**Avis de la mission régionale d'autorité environnementale  
sur le projet de révision allégée n° 2 du PLU de la commune de  
Bagnols-sur-Cèze (Gard)**

N°Saisine : 2022-010858

Avis émis le 27 octobre 2022

Figure 3: Zones de projet au regard du PNA du Lézard ocellé

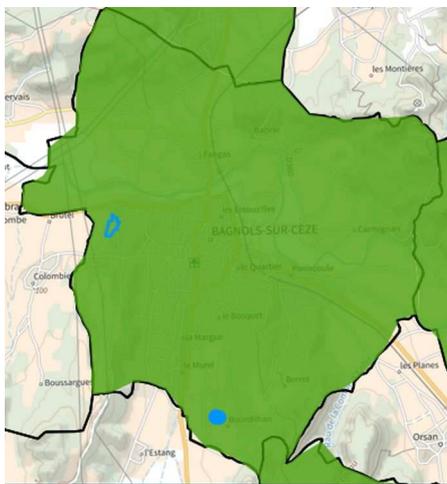
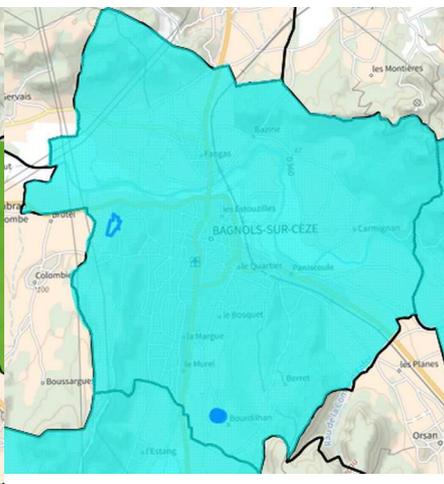
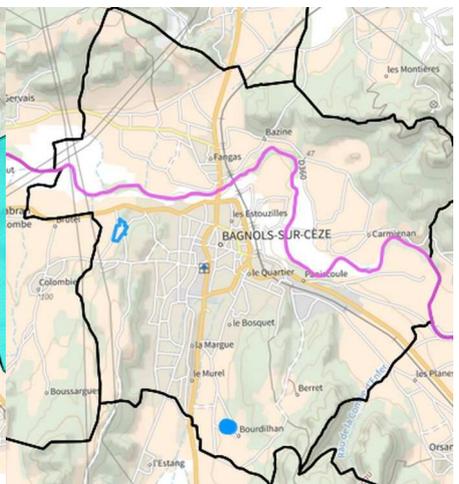
Le secteur de projet « *Montigal* » et l'EBC situé sur le quartier « *Bourdilhan sud* » sont situés au sein des périmètres des PNA en faveur du Lézard ocellé et des odonates ; ces PNA concernent toute la commune. Le nord et les environs proches du site de projet « *Montigal* » sont concernés par la présence de zones humides potentielles. Ce dernier secteur est également situé à proximité du site Natura 2000, la ZSC « *La Cèze et ses gorges* ». La rivière Cèze abrite également l'Apron<sup>14</sup> du Rhône faisant l'objet d'un PNA spécifique.

Cependant le projet de RA du PLU ne fait pas référence aux questions relatives aux PNA et aux zones humides potentielles. La MRAe souligne donc qu'en l'absence d'une analyse des enjeux et des incidences du projet sur les espèces protégées, la partie de l'évaluation environnementale consacrée à la biodiversité et aux milieux naturels n'a pas été menée à son terme. Il en résulte que le dossier n'est pas à même d'expliquer les choix d'aménagement au regard des objectifs de protection de l'environnement, de définir des mesures d'évitement, de réduction, voire de compensation (« séquence ERC ») des incidences, ni des indicateurs de suivi, ainsi que l'exige l'évaluation environnementale d'un PLU<sup>15</sup>. La MRAe rappelle que détruire ou détériorer les habitats de ces espèces conduit à détruire des populations de l'espèce. Dans une commune de présence avérée comme c'est le cas à Bagnols-sur-Cèze, il convient de repérer les habitats les plus favorables et les prospector. Il est à noter en outre, que la fragmentation des habitats favorables génère celui des populations et les fragilise. La MRAe considère que des mesures ERC adaptées sont requises.

- réaliser les prospections complémentaires nécessaires au repérage des habitats favorables aux espèces protégées ;
- produire une carte des habitats naturels portant sur un périmètre pertinent non strictement circonscrit au périmètre des projets ;
- présenter une carte de localisation de ces espèces protégées sur ce périmètre ;
- définir les mesures d'évitement, de réduction, voire de compensation proportionnées, de nature à contribuer à l'atteinte des objectifs de conservation de ces espèces ;
- présenter une analyse notamment qualitative des incidences de la réduction et du fractionnement de l'EBC sur le quartier « Bourdilhan sud » ;
- compléter l'analyse des incidences directes ou indirectes du projet d'ouverture à l'urbanisation du secteur « *Montigal* » sur le site Natura 2000.

Figure 6: Zones de projet (en bleu) et site Natura 2000 « La Cèze et ses gorges »

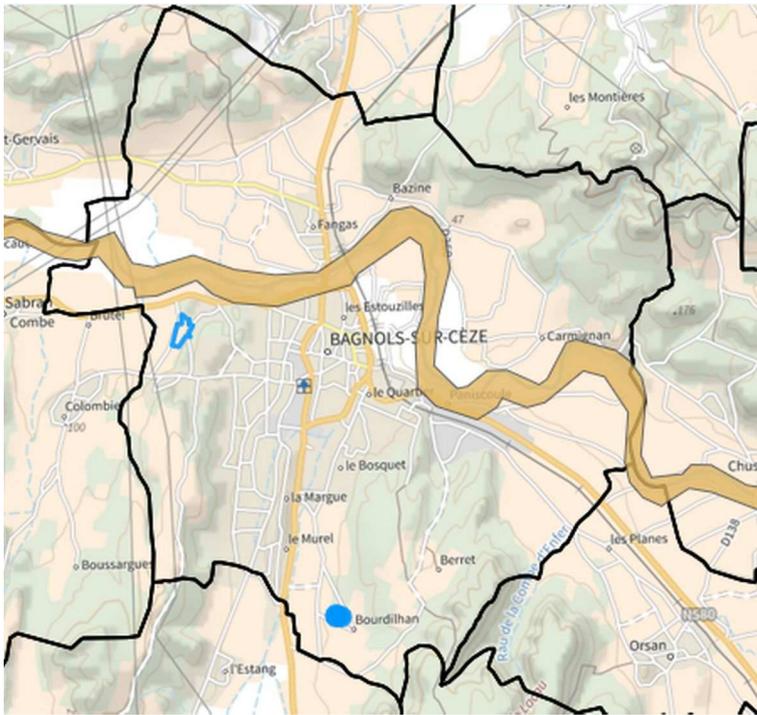
S'agissant du Lézard ocellé, en France, les données naturalistes indiquent un processus de déclin de l'espèce. Le PNA stipule que « les menaces pesant sur l'espèce sont principalement liées aux modifications de pratiques agricoles, à la diminution de la ressource en gîtes, à l'urbanisation, aux changements climatiques et à l'impact des animaux domestiques ». Pour ce qui concerne les odonates dont la préservation est directement liée à celle des zones humides qui constituent leur habitat, les prospections sont nécessaires pour confirmer ou infirmer la présence de zones humides, de leur espace de fonctionnement (chevelu) et de leur zone d'alimentation afin d'agir sur les causes directes de la disparition de cette espèce : destructions de leurs habitats, drainage, assèchement, modification du régime hydraulique, atteintes à leur capacité de reproduction et de dispersion. Quant à l'Apron, sa disparition n'est pas due à la prédation ou à la pêche mais à la dégradation de son environnement, en l'occurrence ici, la rivière Cèze faisant partie du site Natura 2000, ZSC « La Cèze et ses gorges ».

Natura 2000 « *La Cèze et ses gorges* », sans évaluer le risque d'impacts liés au développement de l'urbanisation du secteur de projet « *Montigal* » et le risque de pollution induit par le ruissellement urbain.

Figure 7: Extrait du PAC 2021 aléa feu de forêt

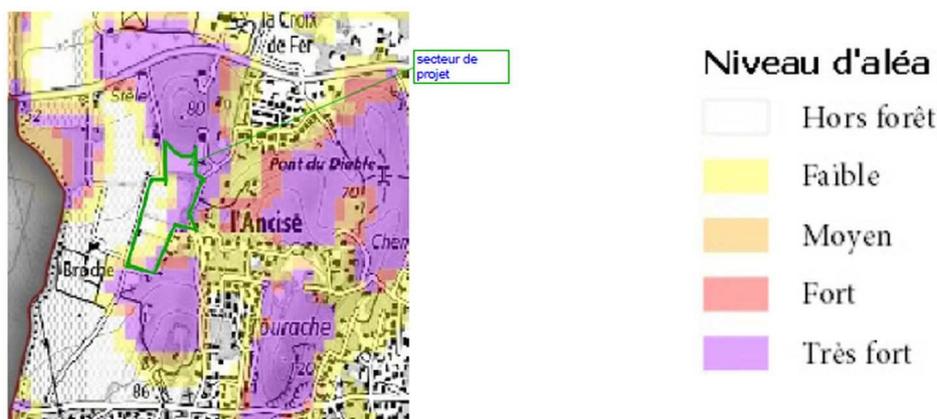
Le site de projet « *Montigal* » est concerné par un aléa feu de forêt de niveau très fort au nord et à l'est du projet<sup>17</sup>. Le même niveau d'aléa concerne la zone située au sud du secteur de projet.

- compléter les mesures de défendabilité du secteur de projet ;
- justifier le choix du site de projet au regard de solutions alternatives mobilisant des zones à urbaniser non exposées au risque incendie.

Figure 8: extrait de l'OAP du secteur de développement de l'urbanisation « Montigal »

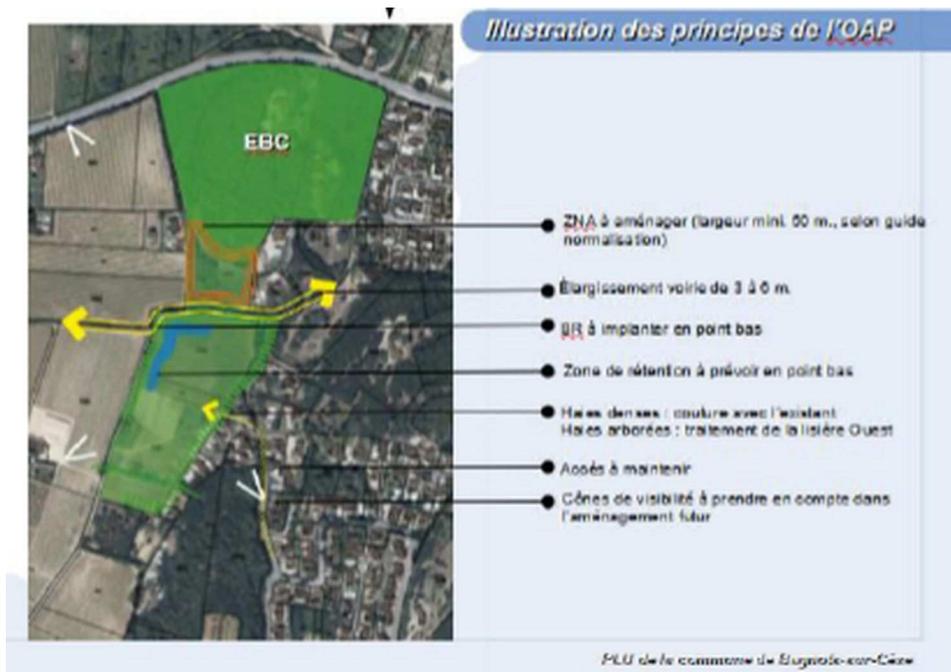
L'OAP du secteur propose une zone non aedificandi<sup>18</sup> (ZNA sur le schéma d'OAP) entre le nord de la zone et l'EBC situé au-dessus. Cependant, au regard du porté à connaissance (PAC) de l'État, il apparaît que les mesures de défendabilité sont à compléter, notamment en ce qui concerne les interfaces aménagées et les accès pour les services d'incendie et de secours.

Néanmoins, au regard du niveau d'aléa, et quelles que soient les mesures de défendabilité présentées ou à compléter par le dossier, la MRAe constate l'absence de réflexion sur les solutions de substitution raisonnables sur la commune au regard des éventuelles disponibilités dans le tissu urbain constitué ou dans les zones à urbaniser non exposées à ce risque.
